枚方市小中学校体育館空調設備整備DB0事業 実施方針等に関する質問等に対する回答

添付資料1 No.1 参考資料 本市と共同企業体の契約関係イメージ図

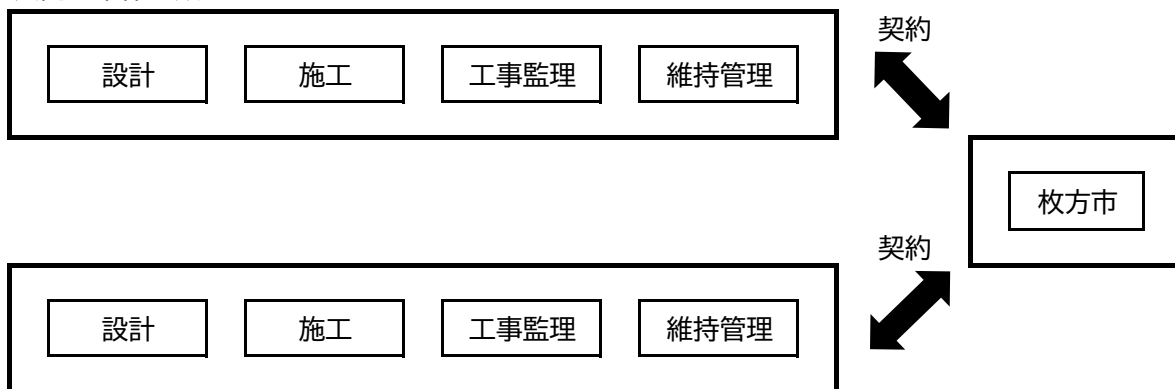
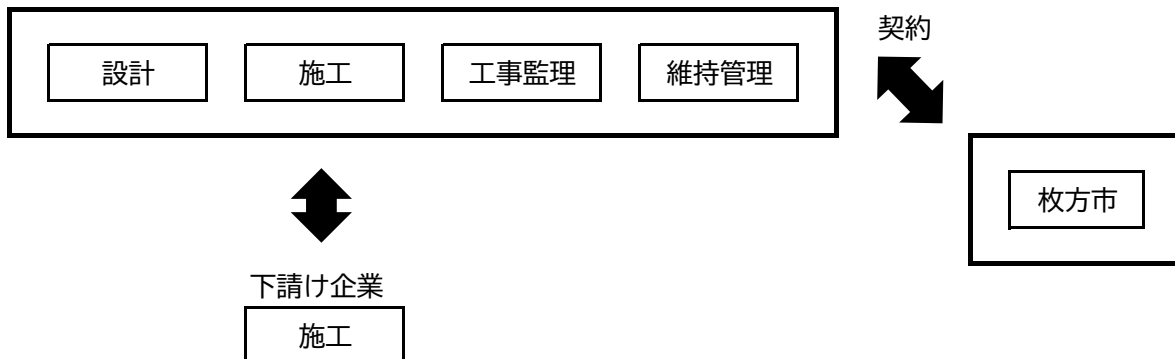
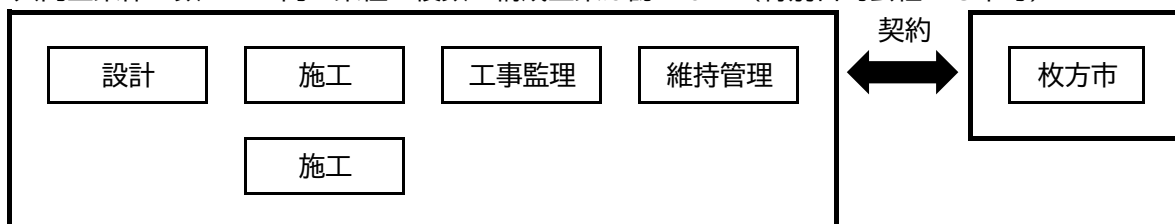
No	質問or 意見	実施方針or 要求水準書	頁	章	項	目	項目名	質問事項	回答
1	質問	実施方針	5	2.3.1.			応募者の構成等	当事業全体(62校)を一つの共同企業体で実施するのでしょうか。	構成企業による共同企業体は一つです。構成企業からの下請・再委託は、法令及び事業契約書の規定に違反しない範囲で行い、当事業全体を実施するものと考えています。 添付資料1（末尾に添付）を参照
2	質問	実施方針	1	1.1.4	(3)		事業 スケジュール (予定)	モデル校を先行して設計・施工とありますが、他の中学校は並行し作業も可と理解してよろしいでしょうか。	ご理解のとおりです。
3	質問	要求水準書	9	2.3.1	(1)		空調設備の 設計業務(1) 一般要件	各学校の事前アスベスト調査書等を頂けないでしょうか。	各小中学校の外壁等のアスベストに関する分析結果の一覧データは公告後の資料貸与時に提供する予定です。ただし、既存の分析資料は、外壁で表層部分のみを採取して検体分析を行っている等、分析結果が「アスベスト含有なし」となっている場合でも、下地調整材等にアスベストが含有されている可能性があります。 このような点から、配管貫通部等の既存建材に含まれるアスベストの取扱については、原則としてアスベストが使用されているものとみなして事前調査、解体等作業及び廃材処分を行い、それに要する費用は事業者負担とします。 建築物等の解体等に係る石綿ばく露防止及び石綿飛散漏えい防止対策徹底マニュアル(令和3年3月)付録ⅠⅠ-14ページ 石綿含有みなしの実例を参照ください。 要求水準書(案)における文言は修正します。
4	質問	要求水準書	20	6.1			共通事項	空調設備稼働時は原則、乾球温度28℃未満を満足するサービスの提供とありますが、自然換気設備方式(既設)での設定は外気量が大きく変動するため、状態によっては基準を満たすことが困難かと思われます。 この場合既設ガラリ等の改修を含むと理解してよろしいでしょうか。	既設ガラリ等の改修は、本事業で想定しておりません。設計をはるかに上回る外気温等、条件によっては一時的に乾球温度28℃未満を満足するサービスの提供が困難なことは想定しています。外気量、外気温、機器の設定温度、館内の利用状況等の条件設定やモニタリングの方法について、公告時に示す事業契約書(案)の内容も踏まえて「原則、乾球温度28℃未満を満足するサービスの提供」の提案をお願いします。

上記でケース1・ケース3は可、ケース2・ケース4は不可とします。

添付資料3 No.30 参考資料

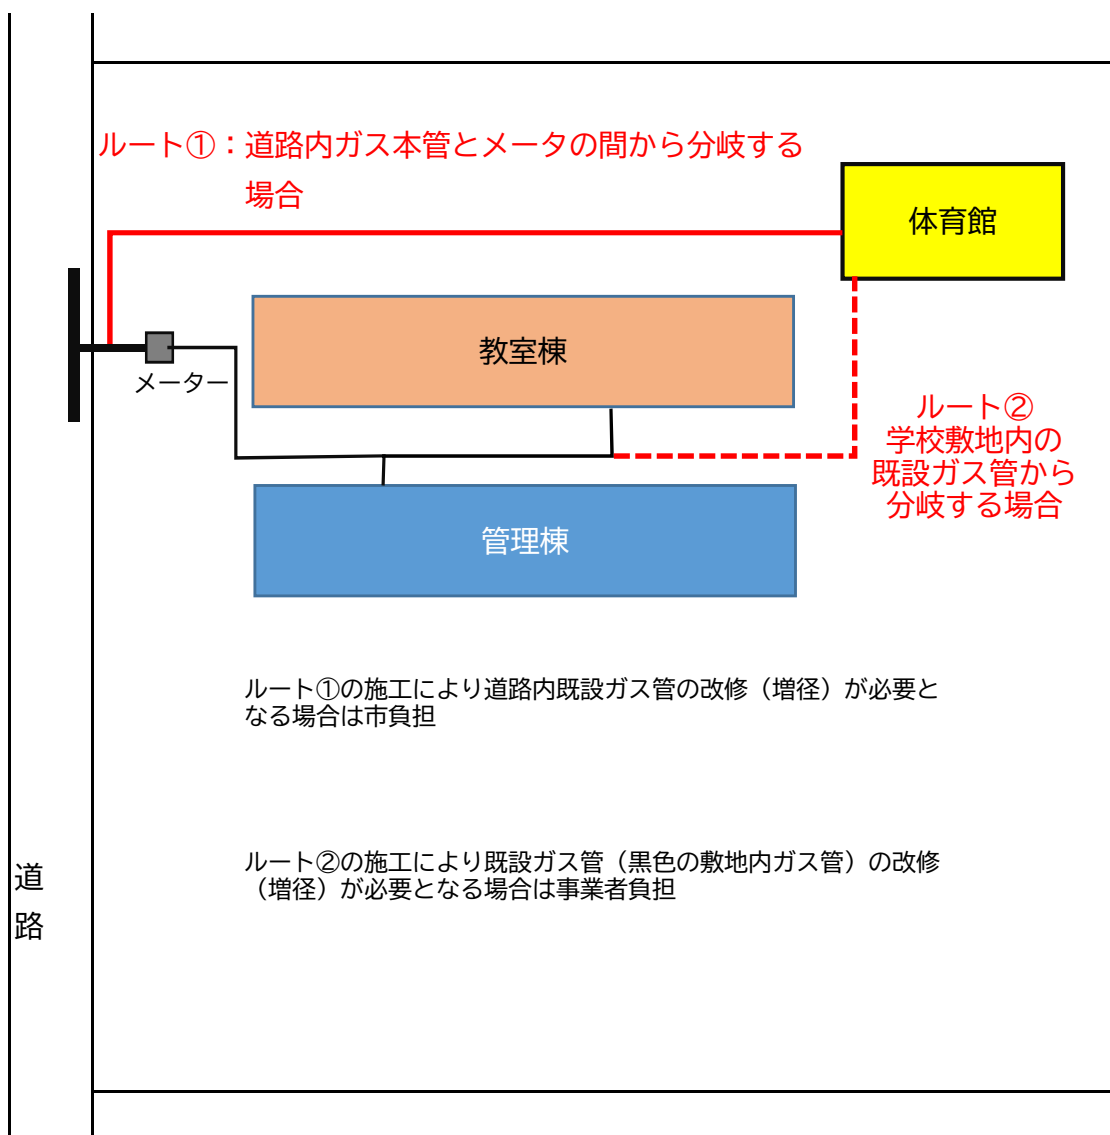
10	質問	実施方針	10	4.2.2			熱源供給と光熱水費の負担	現在引き込みの無い学校についても都市ガスの引き込みが行われる、ということでしょうか。	都市ガスの引き込みの無い学校について、本事業による体育館空調の整備時期に合わせて、都市ガスの引き込みを行う予定です。敷地境界より外のガス管工事が必要な場合は市の負担とします。 添付資料3（末尾に添付）を参照。
11	質問	実施方針	10	4.2.2			熱源供給と光熱水費の負担	その場合、引き込み位置、管径などについては公表されるのでしょうか	引き込みの無い学校へのガス引き込みについては本市と大阪ガスと協議中のため、契約後に位置や管径等は事業者へ情報提供します。
12	質問	実施方針	16	別添資料3			リスク分担表（案）	リスクの種類・内容について、追記を行う提案を行うことは任意でしょうか。又は事前に質疑などで確認を要する事項でしょうか	リスクの種類・内容について追記を行う提案は、提案書の提出段階において任意とします。
13	質問	要求水準書	9	2.3.1	(1)		一般的要件	アスベストの含有について、不明な個所は必要に応じて検体分析を行う、とありますが、現在各校のアスベスト調査結果の開示をお願いいたします	No.3の回答に同じです。
14	質問	要求水準書	9	2.3.1	(1)		一般的要件	検体分析手法については、調査が必要となった場合に貴市と詳細を別途協議すると考えてよろしいでしょうか	No.3の回答を参照ください。
15	意見	要求水準書	13	3.3.1	(6)		試運転調整	サーモが故障していないことを確認するための確認方法は、メーカーが定める方法が困難な場合、現地の状況に応じて貴市と協議をすることを可能としていただけますでしょうか（足場がない箇所などで測定が困難な場合など）	可能とします。
16	質問	要求水準書	24	6.2.1			屋外条件および室内条件	「外壁や扉などについては一般的な学校体育館の仕様を設定している」とありますが、現状が明らかに異なる場合はそれに準じた検討をすることは任意と考えてよろしいでしょうか	ご理解のとおりです。

- ・ 学校敷地内のガス管工事は、事業者負担とする。
- ・ 道路内のガス管工事は、市負担とする。
